RAPPORT D'ENQUETE PUBLIQUE

Commune de CLAMART (92140)

Demande de permis de construire portant sur le projet d'aménagement du quartier « Grand Place », place de la Gare sur la commune de Clamart par la société SPLA PANORAMA

du mercredi 3 avril 2019 au samedi 4 mai 2019 inclus

**Sondages réalisés sur toute la surface du projet
Indication des bâtiments du projet en rouge**

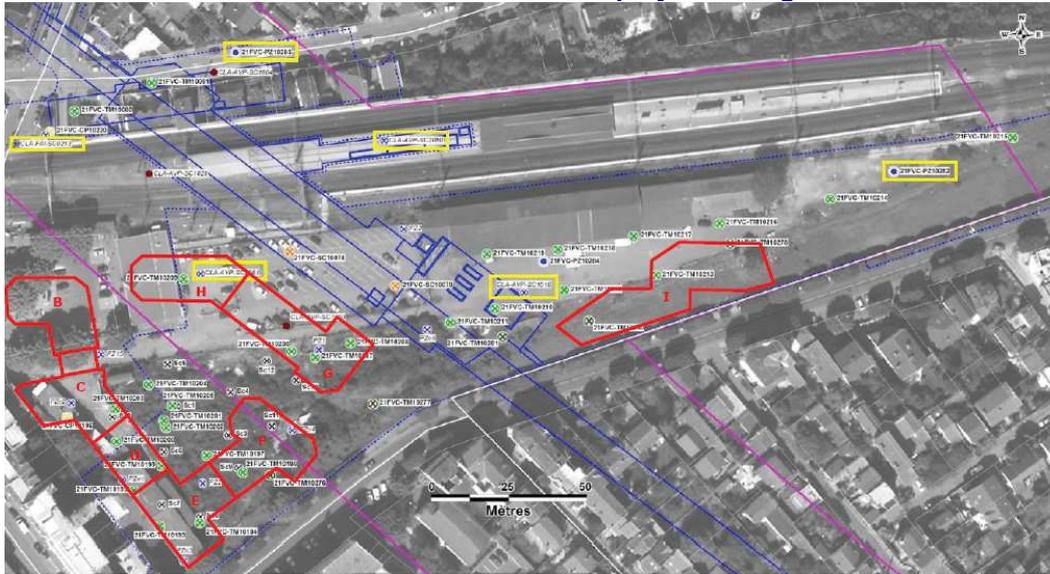
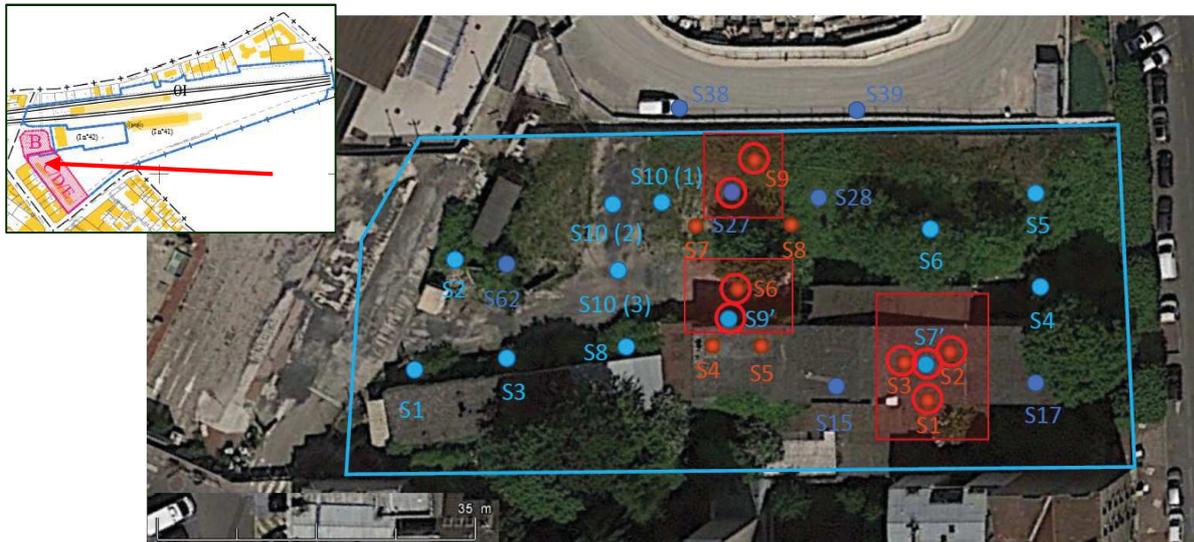
Préciser la méthodologie de contrôle avant, pendant, et après travaux afin de maîtriser la migration de cette pollution. Quels en seront les acteurs ? Disposez-vous de graphes traduisant le mouvement de la nappe sur un cycle annuel ? Quels éléments pouvez-vous apporter à ces affirmations et interrogations ? En dehors des coupes présentées dans le mémoire en réponse à la MRAe disposez vous d'une vue en plan délimitant le ou les périmètres ?

Réponse de SPLA PANORAMA

Plusieurs études de pollution ont été réalisées pendant les cinq dernières années et ce jusqu'au mois d'avril 2019. Un plan de conception des travaux a été réalisé dans le cadre du dossier de tiers demandeur qui confirme la méthode d'intervention préconisée dans le plan de gestion et ce après la réalisation de nouveaux sondages en avril 2019. Comme évoqué plus haut, la technique de dépollution consiste en l'excavation des terres polluées et un écrémage de la nappe pendant une durée de près de deux ans.

Un contrôle et un suivi est bien prévu lors et à l'issue des travaux de la phase 1 tel que précisé dans la réponse à la question T2 – 2

En ce qui concerne la phase 2, tous les sondages nécessaires seront réalisés au droit des futurs bâtiments et du jardin afin de s'assurer de l'absence de pollution tel que les premiers sondages l'avaient conclu. Un ARR sera réalisé si une pollution était comprise à l'issue de l'étude.

A ce titre, nous précisons à nouveau que l'école et la crèche, pour ces raisons, ne font pas partie de la phase 1 et donc de la demande de permis de construire déposé.

Vous trouverez ci après un plan masse légendé plus lisible :

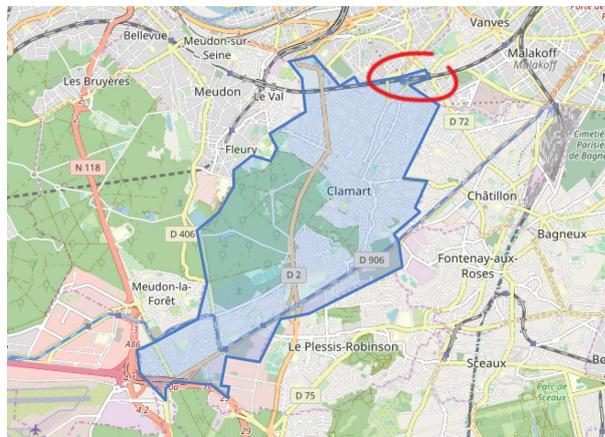
Recommandation de la MRAe : présenter un plan masse plus lisible permettant de distinguer aisément les principaux équipements qui seront présents au sein du périmètre d'étude, notamment les deux gare (GPE et Transilien), l'école et la crèche.
